Hamrahverfi
Tillaga að deiliskipulagsbreytingu
Innsiglingamerki á Gufuneshöfða

Gufuneshöfði, breyting á deiliskipulagi

Umsögn um athugasemdir

Að lokinni grenndarkynningu er lögð fram að nýju umsókn Kanon arkitekta ehf. dags. 11. mars 2020 varðandi breytingu á deiliskipulagi Hamrahverfis vegna Gufuneshöfða.

4 snið A-A tillaga að deiliskipulagi 1:1000

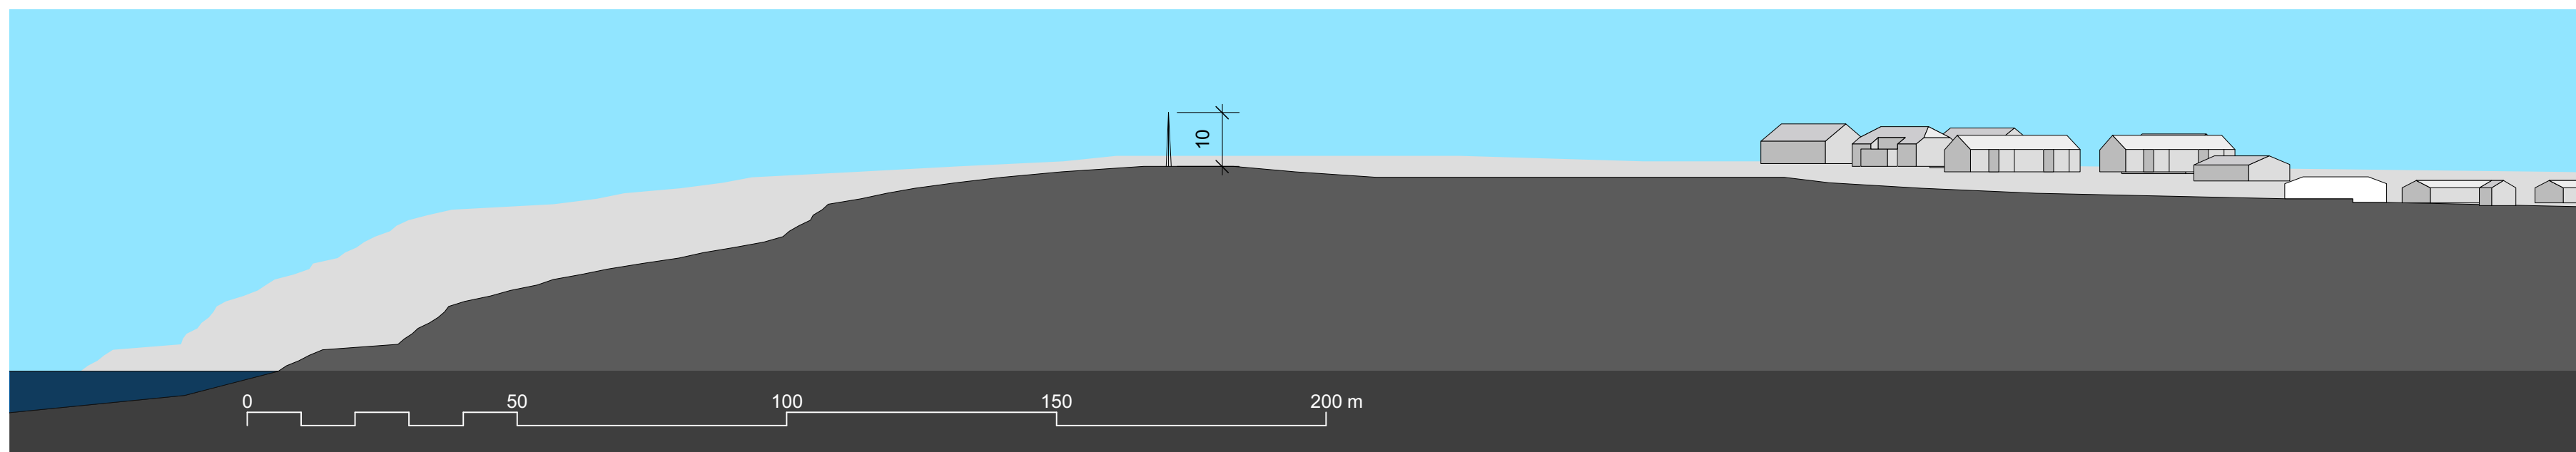
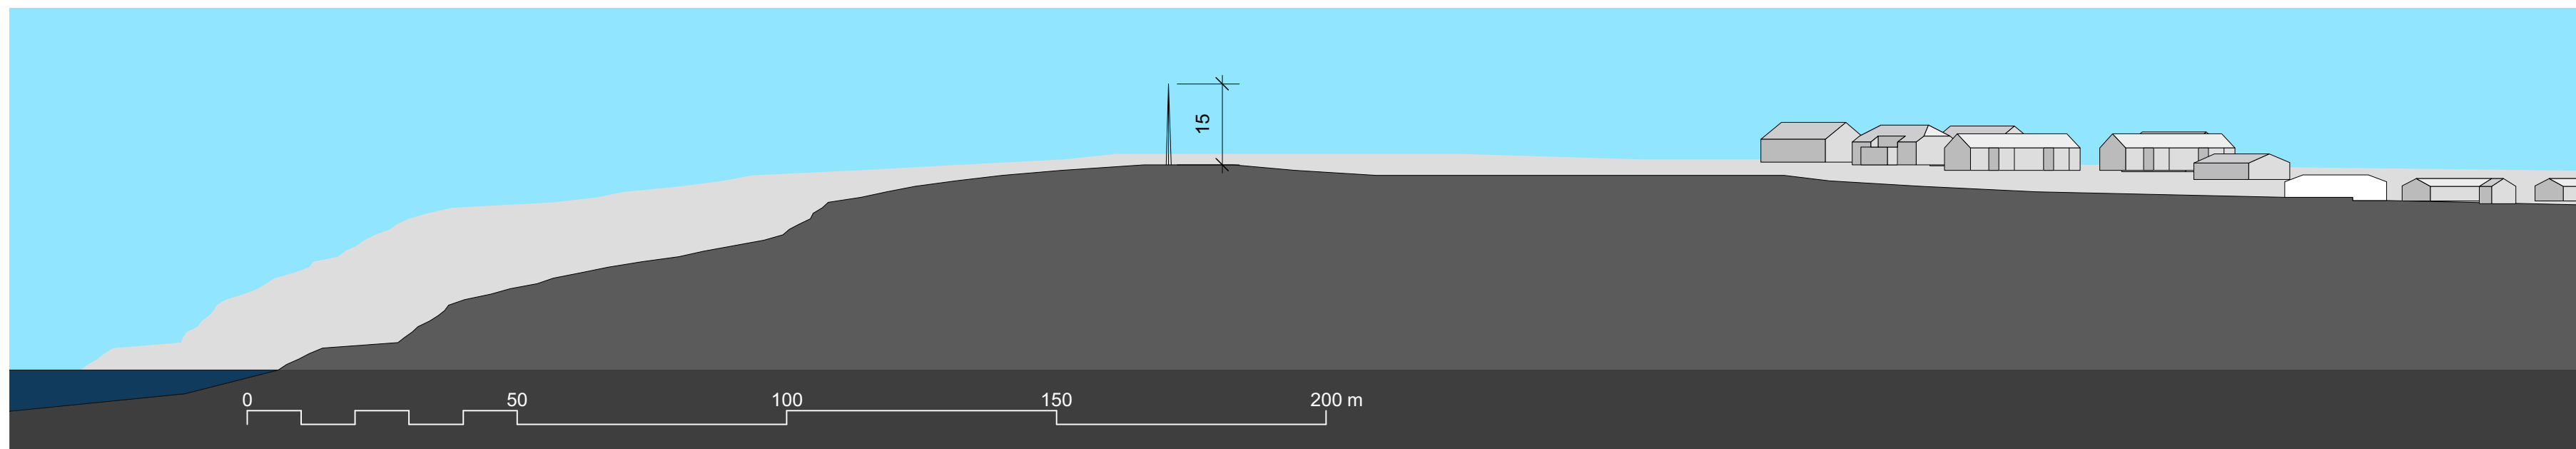
Í gildi er deiliskipulag fyrir Hamrahverfi – Innsiglingamerki á Gufuneshöfða samþ. í Skipulags- og samgönguráði 2.10.2019 og tók gildi með auglýsingu í B-deild Stjórnartíðinda þann 20. nóvember 2019. Breytingin felst í því að leyfileg hæð mastursins verði um 15 m í stað 10 m í gildandi deiliskipulagi. Einnig verður akfær aðkomuslóði varanlegur en ekki tímabundinn. Að öðru leyti gilda eftirfarandi skilmálar gildandi deiliskipulags. Uppdrátturinn er óbreyttur.

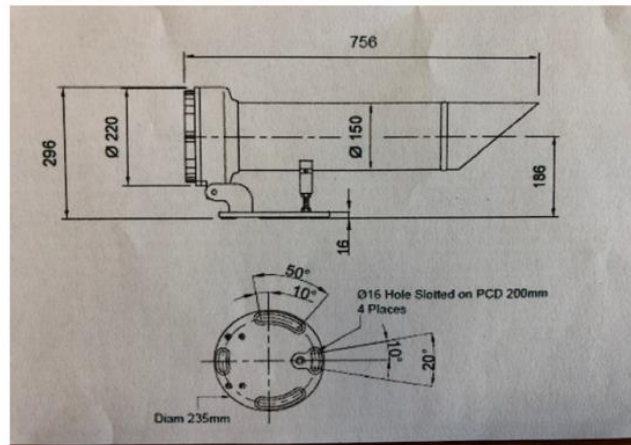
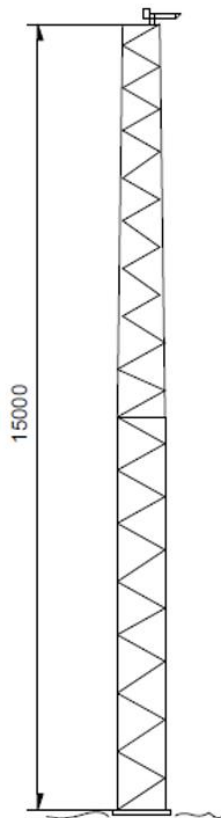
Um landhæð grunns fyrir nýtt mastur (virðist hækka um 20 m).

3. Í dag standa tvö möstur á höfðanum sem verða fjarlægð. Það vestara er 14 m á hæð og það sem stendur austur og er inni í byggðinni er um 21 m á hæð. Samkvæmt gögnum um hliðrun siglingalínu er hækkan á landhæð fyrir grunn nýs masturs (eitt mastur kemur í stað tveggja sem nú standa) um 15 m hærra í landi en vestara mastrið og um 9 m hærra en það sem stendur austur. Hækkan mastursins í landi grundvallast á að hliðra þarf siglingalínunni um 105 metra til norðurausturs í átt að hæsta kalli höfðans. Nýja mastrið er svipað á hæð og vestara mastrið en 6 m lægra en það sem stendur austur.

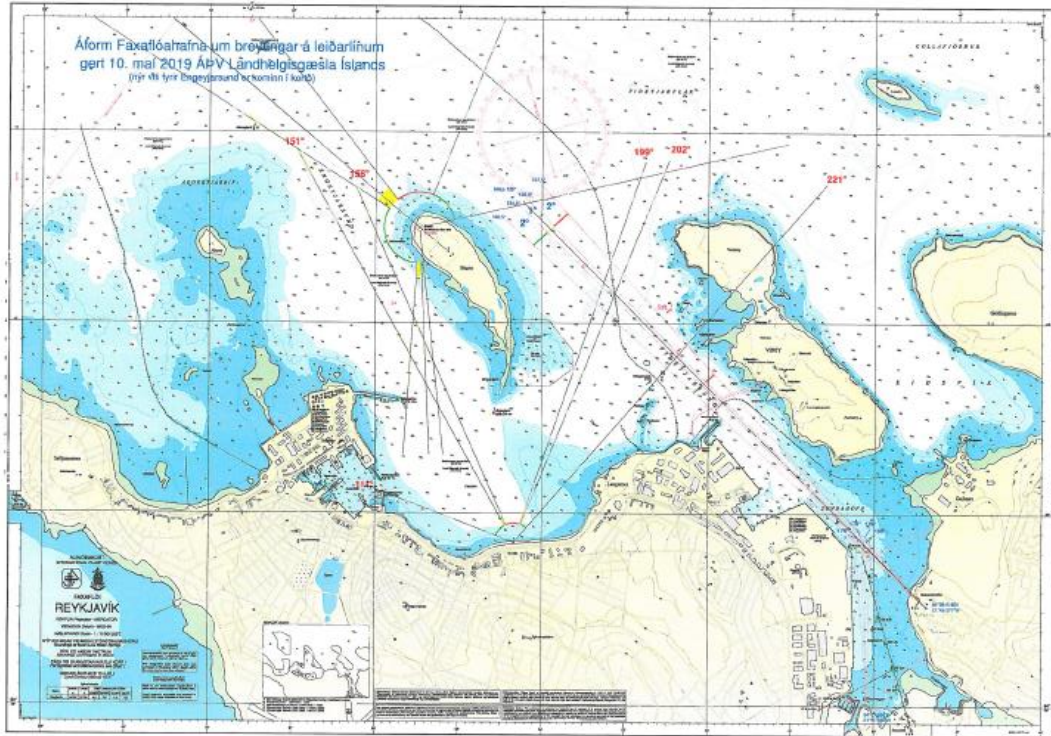
Mótmælt er hæð og staðsetningu mastursins miðað við kynnt gögn. Telja að mikil sjónmengun verði af því og rask af fallegum trjálundi vegna vegslóða. Óskað er eftir að mastrið verði haft nær hafi og neðar í hlíð.

7. Ekki er hægt að verða við ósk athugasemmdaraðila hvað varðar hæð og staðsetningu mastursins, sbr svör að framan. Mastrið er staðsett í um 120 til 180 metra fjarlægð frá næstu lóðum við Leiðhamra og Krosshamra og er útsýni frá jaðarbyggð Hamrahverfis óvenju mikið, opinn sjóndeildarhringur yfir borgina í vestur og út yfir sundin. Mastrið er opinn einfaldur strúktúr með nettu innsiglingaljósi, sem veldur hvorki ljósmengun né hávaðamengun og óverulegri skerðingu á útsýni. Bent er á til samanburðar að hæð ljósaustaura meðfram stofnbrautum er um 12 m á hæð. Séð verður til þess að í stað þess gróðurs, sem verði fjarlægður verði gróðursettur sambærilegur gróður í hans stað. Eins og fyrr segir verður staðsetning mastursins að vera í innsiglingarlínu að nýjum Sundabakka, Siglingarsvið Landhelgisgæslunnar gefur út kort sem sýnir hvar merkið þarf að vera staðsett, það er því ekki svigrúm til þess að færa það, sbr. uppdrátt.
